技術通知 78K0/KB1, KC1, KD1, KE1, KF1, KB1+, KC1+, KD1+, KE1+, KF1+用 インサーキット・エミュレータ IE-78K0K1-ET 使用制限事項の件		発行番号	ZBG-CD-04-0077号	1/2
		発行日	2004年 9月 28日	
		発行元	NEC エレクトロニクス株式会社 第三システム事業本部 汎用マイコンシステム事業部 開発ツールグループ 	
文書分類	<input type="radio"/> 使用制限事項	バージョン・アップ	ドキュメント誤記訂正 (正誤表)	その他
関連資料	IE-78K0K1-ET ユーザーズ・マニュアル		資料番号: U16604JJ1V0

78K0/KB1, KC1, KD1, KE1, KF1, KB1+, KC1+, KD1+, KE1+, KF1+用インサーキット・エミュレータ
IE-78K0K1-ET 使用制限事項一覧

I E - 7 8 K 0 K 1 - E T 使用上の注意

エミュレーション・ボード (S-780148 Board) 外形図**No.3 製品情報**

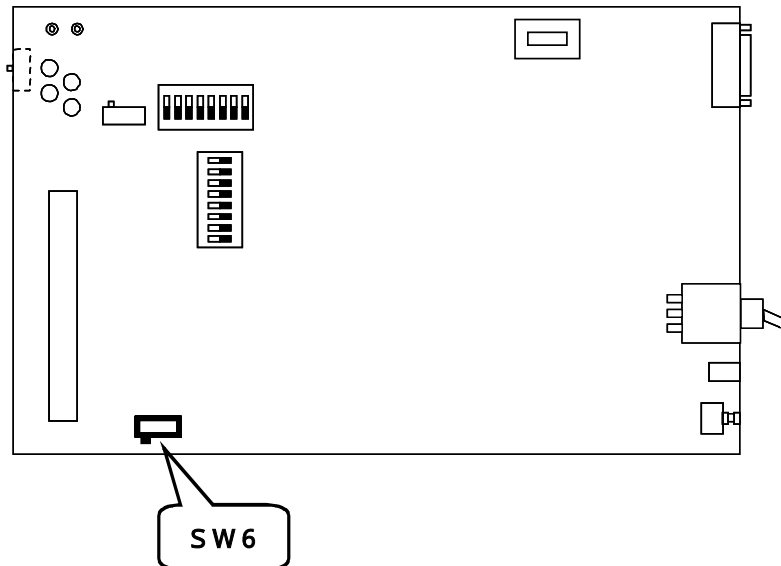
(3)SW8 削除
[関連頁]P12、P13、P30
